**Do wszystkich uczestników postępowania
ZP/90/2023**

Sygnatura: ZP/90/2023

Sprawa: Przetarg nieograniczony na roboty budowlane: „Budowa Budyńku Radioterapii w ramach Drugiego etapu Centrum Kliniczno-Dydaktycznego Uniwersytetu Medycznego w Łodzi wraz z Akademickim Ośrodkiem Onkologicznym – wykończenie”

Pytania i odpowiedzi cz. VI

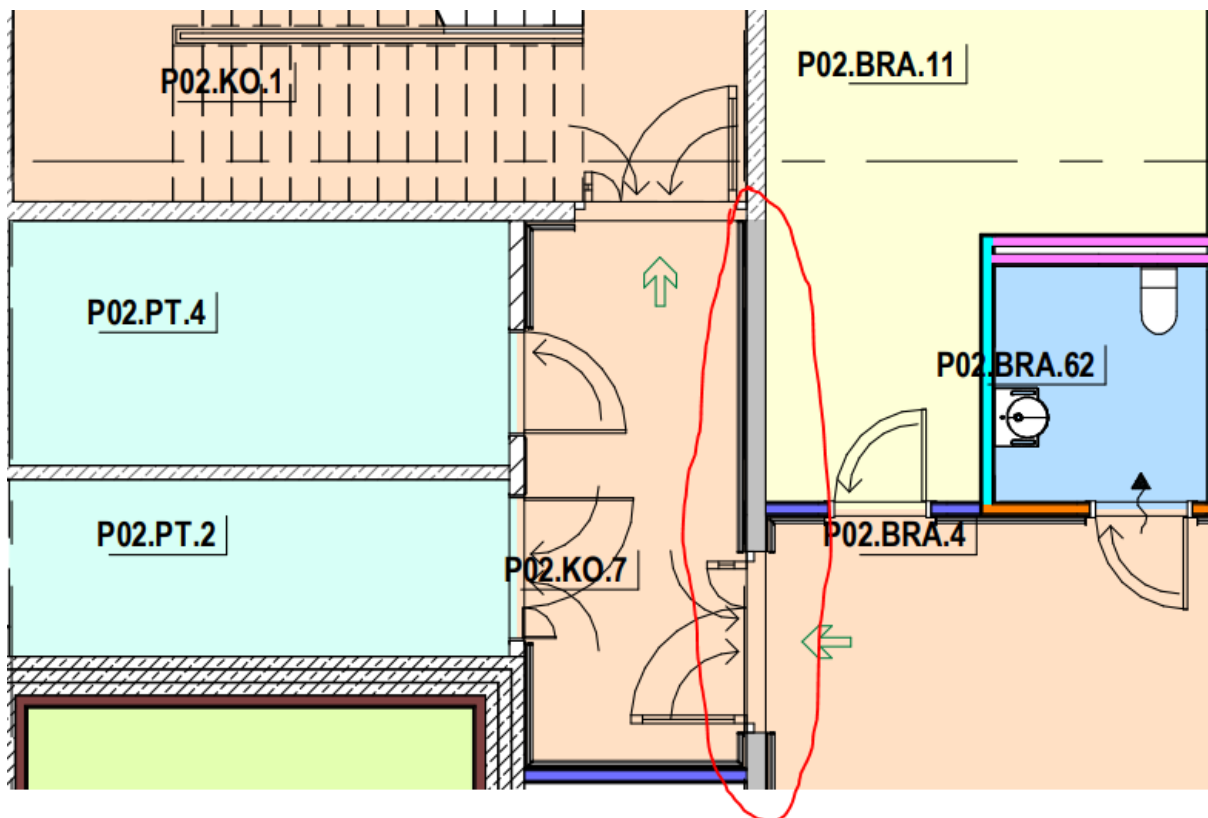
398. Prosimy o potwierdzenie, że ściany oznaczone kolorem szarym na rzutach typów wykończeń ścian są ścianami żelbetowymi (przykładowa ściana zaznaczona czerwonym obrysem). Jeśli jednak mają to być ściany G-K, to prosimy o przekazanie szczegółów ich konstrukcji.

Odpowiedź: Zamawiający potwierdza.

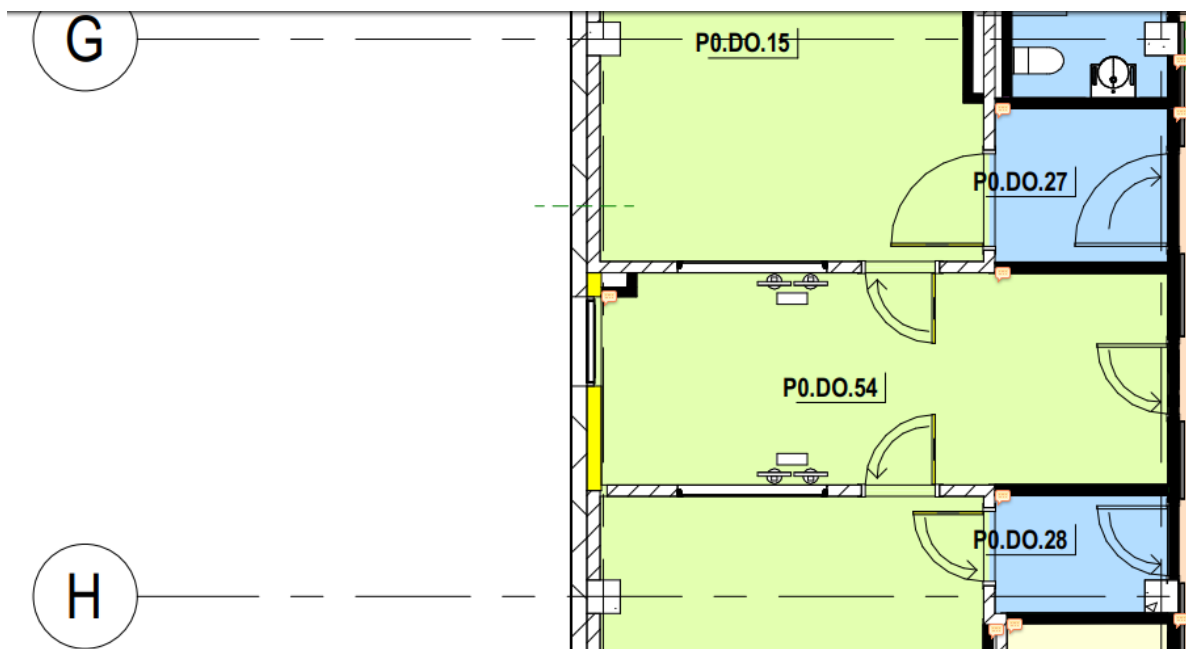
399. Prosimy o przekazanie szczegółów konstrukcji ściany oznaczonej kolorem żółtym na poniższym wycinku kondygnacji P0 lub o wyjaśnienie, co oznacza taki szraf. Takie oznaczenie występuje również pomiędzy pomieszczeniami P01.KO.4 a P01.KO.5 oraz pomiędzy pomieszczeniami P0.KO.4 a P0.KO.5 na rzutach wykończeń ścian, natomiast nie jest on opisany w legendzie.

Odpowiedź: Jest to błąd rysunkowy. Ściana w tym miejscu jest murowana i należy ją otynkować.

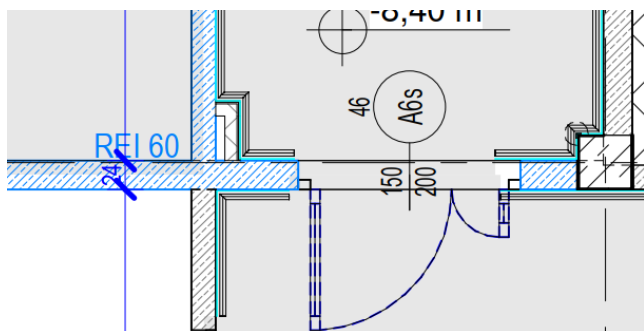
400. Prosimy o informację jakiej konstrukcji mają być obudowy G-K w pomieszczeniach:
 - P02.KO.3 pomiędzy osiami 4 i 5;

- P02.BRA.13 w osi H5;
- P02.BRA.56 w osi 2;
- P02.BRA.57 w osi 2;
- P01.MN.42 na przecięciu osi H5;
- P01.MN.2 w osi 4 a pomiędzy osiami I i J;
- P0.DO.5 w osi H3;
- P0.DO.3 w osi 4;
- P0.DO.47;
- P0.DO.48;
- P0.DO.1 na przecięciu osi H5

Odpowiedź: Zgodnie z dokumentacją projektową i kosztorysową. Ściany te są murowane lub żelbetowe i należy je otynkować co jest jednoznacznie opisane dokumentacją projektową i kosztorysową.
